Borgarráð

***Fyrirspurn borgarráðsfulltrúa Sjálfstæðisflokksins um flutning ljósastaur við Vonarstræti
- R17020209 - umsögn USK***

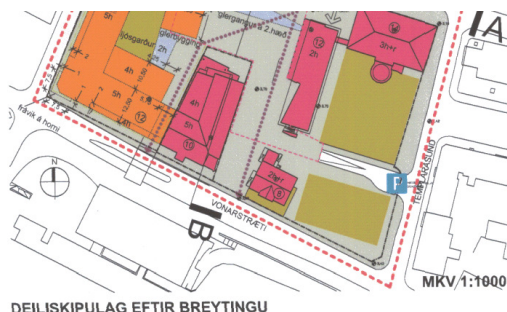
Á fundi borgarráðs 2. febrúar sl. lögðu fulltrúar Sjálfstæðisflokksins til að ljósastaur við Oddfellowhúsið við Vonarstræti verði færður í því skyni að bæta aðkomu fatlaðra og hreyfihamlaðra að hjólastólabraut við aðalinngang hússins. Sjá mynd að neðan.

Yfir 6 metrar eru frá ljósastaurnum að skábraut við Oddfellowhúsið. Handan götunnar, við ráðhúsið, eru stæði þar sem hægt er að stöðva í stuttan tíma og hleypa út farþegum sem geta þverað götuna á upphækkaðri gönguleið. Ljósastaurinn stendur við mikilvæga gönguleið yfir Vonarstræti sem leiðir vegfarendur beint að aðalinngangi ráðhúss Reykjavíkur. Gönguleiðin er upphækkuð og fyrirhugað er að merkja hana sem gangbraut með formlegum hætti. Góð lýsing við gönguleiðina er öryggismál. Með uppbyggingu á alþingisreitnum vestan Oddfellowhússins eykst mikilvægi gönguleiðarinnar sem verður meginleið milli Ráðhússins og Austurvallar. Sjá skjáskot af deiliskipulagsupprætti að neðan.

Flutningur umrædds ljósastaur er að mati USK óæskilegur af ofangreindum og fleiri ástæðum.
